## ERWÄGUNGEN ZUR UMWELTVERTRÄGLICHKEITSPRÜFUNG

### GALLERIA DI BASE DEL BRENNERO – BRENNER BASISTUNNEL SE (BBT SE) ÄNDERUNG DER GENEHMIGUNG 2018

ÄNDERUNGEN DER STRECKEN- UND BAUWERKSPLANUNG DER EISENBAHNANLAGE

## ZUSAMMENFASSUNG DER ERWÄGUNGEN

Ausschnitt Zufahrt; Quelle: [3] 01-H33-EP-002-KLP-Bo111-00090-42-Lageplan\_Deponie ER

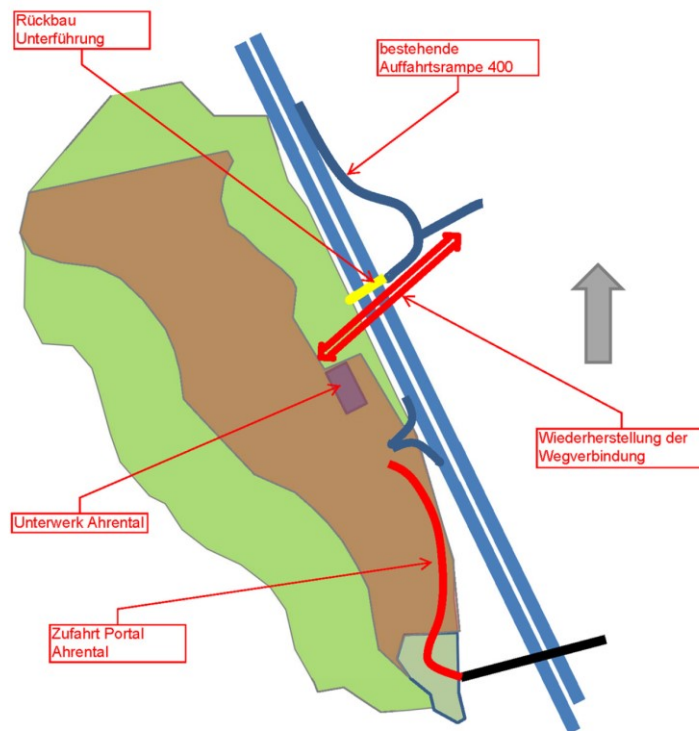
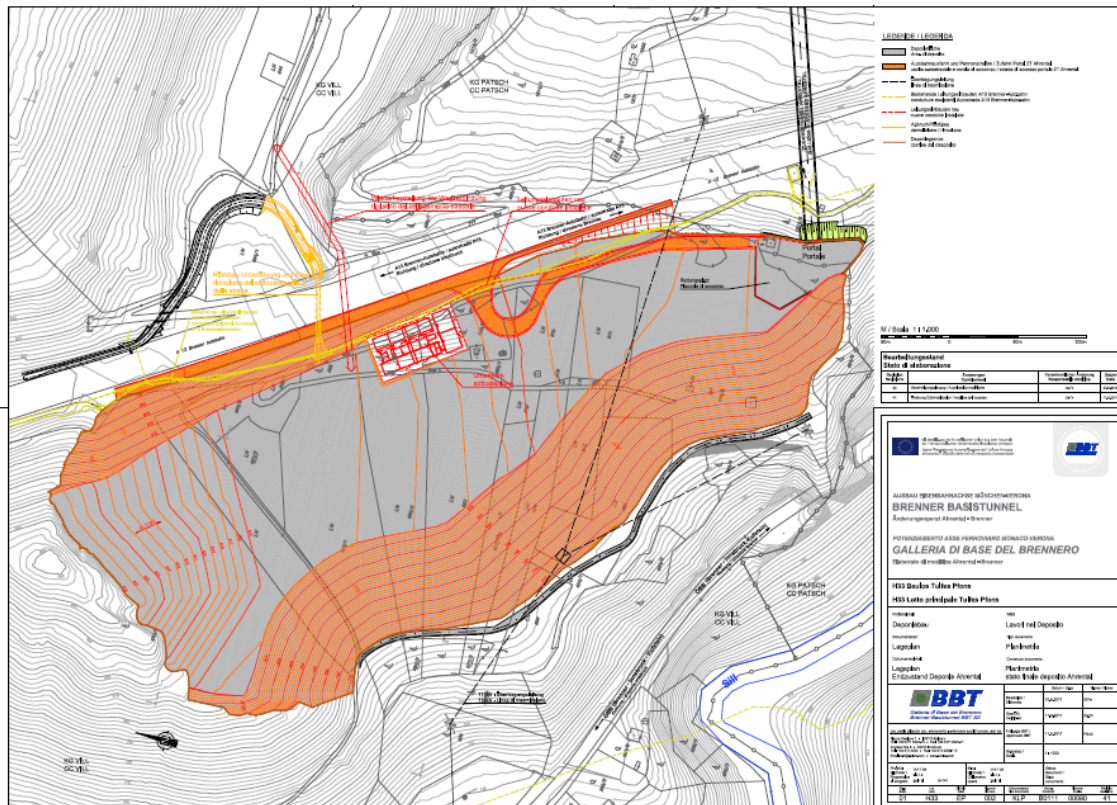
Die neue Zufahrt zum Portal Ahrental erfolgt über eine durch die ASFINAG noch zu errichtende neue Anschlussstelle zur A13 (siehe folgende Abbildung der Änderungsunterlage).

In den beiden Abbildungen werden die vorgesehen Änderungen nachvollziehbar dargestellt – die Veränderung der Deponiefläche Ahrental, die Schüttungen, die Anlage der Ausfahrt zur A 13, der Rückbau der Unterführung unter der A13 sowie auch die geplante – nicht im Verfahren zu behandelnde Überquerung der A 13.

Mit den Änderungen soll eine wesentliche Optimierung des Schüttvolumens erreicht werden, indem das aus dem Tunnelvortrieb anfallende Gestein zentral gelagert, verdichtet und damit auch im Nahbereich der Autobahn S 13 aus Sicht einer optimierten Landschaftsgestaltung in den begleitenden Trassenraum integriert werden. Das neu angelegte Nivellement soll letztlich auch für die Anlage des Unterwerkes und des Rettungsplatzes bei der Portalöffnung genutzt werden.

Aus Sicht des Sachverständigen für Raumplanung und Landschaft kann festgehalten werden, dass durch diese Änderungen keine Auswirkungen auf diesen Fachbereich auftreten bzw. zu erwarten sind. Die mit der Änderung des Deponiekörpers entstehende
